VORHABENBEZOGENER BEBAUUNGSPLAN V+E NR. XVII „THERMALBAD FÜRTH“ (I.V.M. EINEM VORHABEN- UND ERSCHLIEßUNGSPLAN)
BETEILIGUNG DER ÖFFENTLICHKEIT GEM. § 3 (2) BauGB

STELLUNGNAHME 2 MIT 7 WEITEREN UNTERZEICHNERN /-INNEN:

Beilage 3:

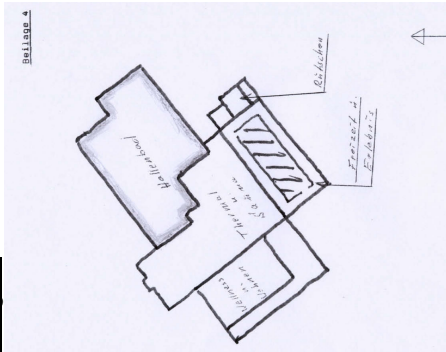
Ein in einem anderen Modell dargestellter Planungsvorschlag zeigt, dass auch eine Lösung mit der Rutschenanlage - abgeschrmt durch andere Bauteile - hinter dem bestehenden Hallenbad sehr wohl mglich ist.

Durch Umgruppierung der einzelnen Funktionsbereiche knnte beispielsweise das lrminensive Erlebnisbad samt Rutschenanlage nach Sdosten orientiert werden, whrend der hhere Bauteil mit Wellness-Bereich im 2. OG und Betriebswohnungen im 3. OG zur Abschirmung gegen das Wohngebiet sorgen wrde.

Eine solche oder hnliche Umplanung wrde beim gegenwrigen Planungsstand ratsam, denn sie wrde die jetzt vorprogrammierten wertmindernden Auswirkungen und Beeintrchtigungen (Um-

Unabhngig davon wurde Bezug nehmend auf die vorliegende Anregung das Ing. Buro Sorge nochmals damit beauftragt zu prfen, ob mit der vorliegenden Konzeption das Thermal- und Freizeitbades fr das Anwesen Fliederweg 12 die schalltechnischen Orientierungswerte fr ein allgemeines Wohngebiet eingehalten werden. Mit der Stellungnahme Nr. 8460.6 vom 29.11.2005 wurde hierzu aus schallimmissionsschutzrechtlicher Sicht wie folgt Stellung genommen:

Bei Bercksichtigung der o. g. Beurteilungspegel ist festzustellen, dass die im Rahmen der Aufstellung des vorhabenbezogenen Bebauungsplanes festgelegten Anforderungen von tags innerhalb der Ruhezeit von $L_{rnw} = 47 \text{ dB(A)}$ bzw. nachts, Beurteilung der lautesten Nachtstunde von $L_{rnw} = 40 \text{ dB(A)}$ unterschritten sind.

Mit der Einhaltung der schalltechnischen Orientierungswerte fr allgemeine Wohngebiete im Bereich des Anwesens Fliederweg 12 werden keine wertmindernden Auswirkungen und Beeintrchtigungen fr eine Nutzung von Balkonen, Terrassen und hnlichen Au3enanlagen gesehen.

Die Anregung wird daher als unbegrndet zurckgewiesen. Die Konzeption fr das Thermal- und Freizeitbad kann beibehalten werden.

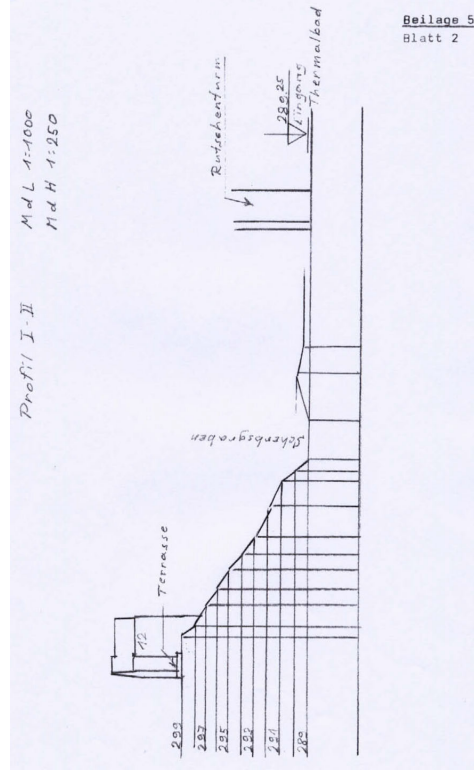
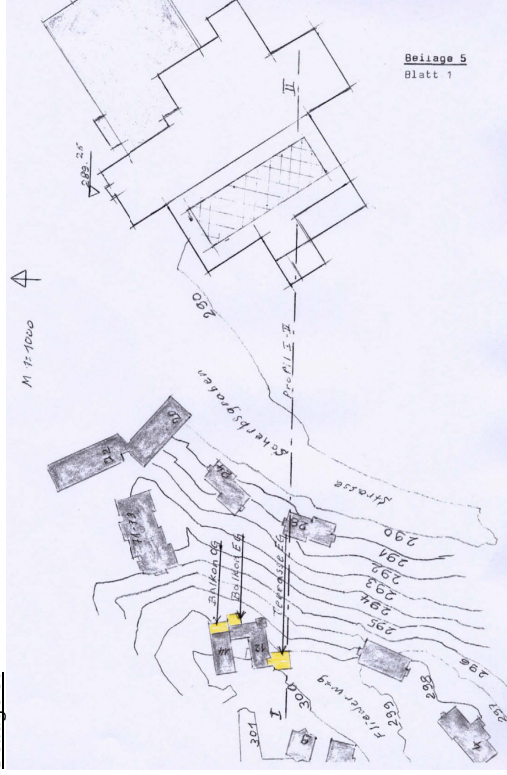
Fur den Immissionsort 10 - DG - wurden folgende Beurteilungspegel berechnet:

- tags: innerhalb der Ruhezeiten an Sonn- und Feiertagen
13.00 - 15.00 Uhr
 $L_r = 43 \text{ dB(A)}$
- nachts: Beurteilung der lautesten Nachtstunde
 $L_r = 34 \text{ dB(A)}$

Das Berechnungsblatt ist in der Anlage 2 beigefgt. Die Lage des hier betrachteten Immissionsortes ist im Obersichtsplan - Anlage 1 - dargestellt.
